株式会社ミスミ
日本企業体
RK 事業グループ「パイプフレーム用キャスタ 固定タイプ・自在タイプ」仕様変更のご案内

パイプフレーム用キャスタ 固定タイプ・自在タイプ

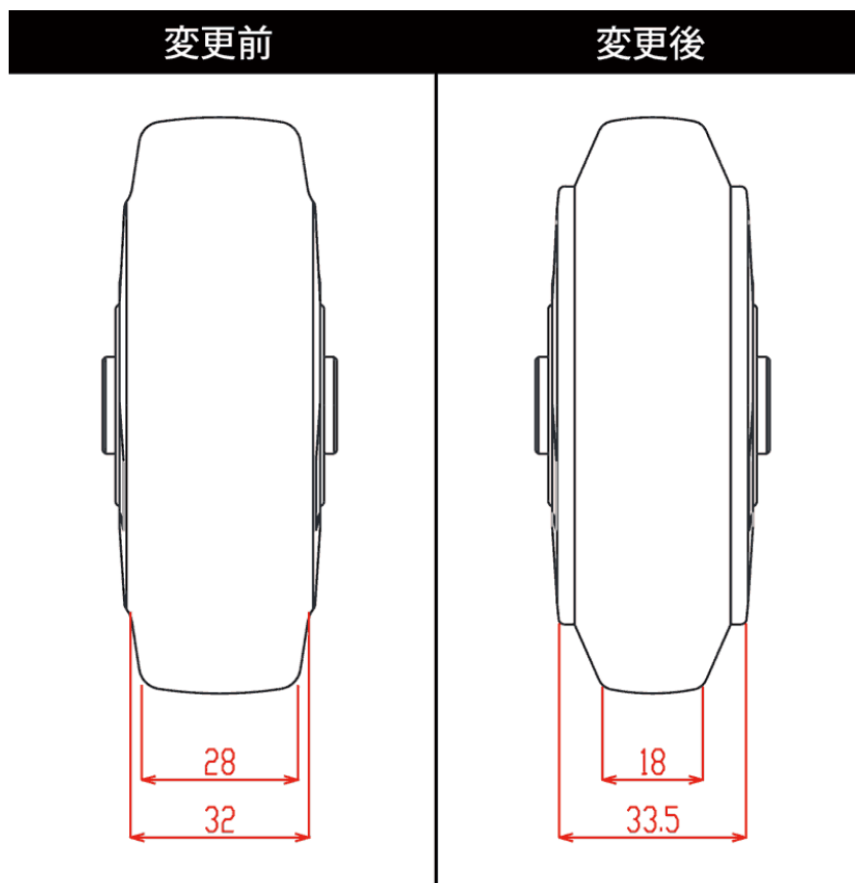
型番	変更概要
PHCHK100	車輪幅 B 寸 : 32mm⇒33.5mm 接地面 : 28mm⇒18mm
PHCH100	
PHCHS100

車輪幅が以下の通り変更となります。
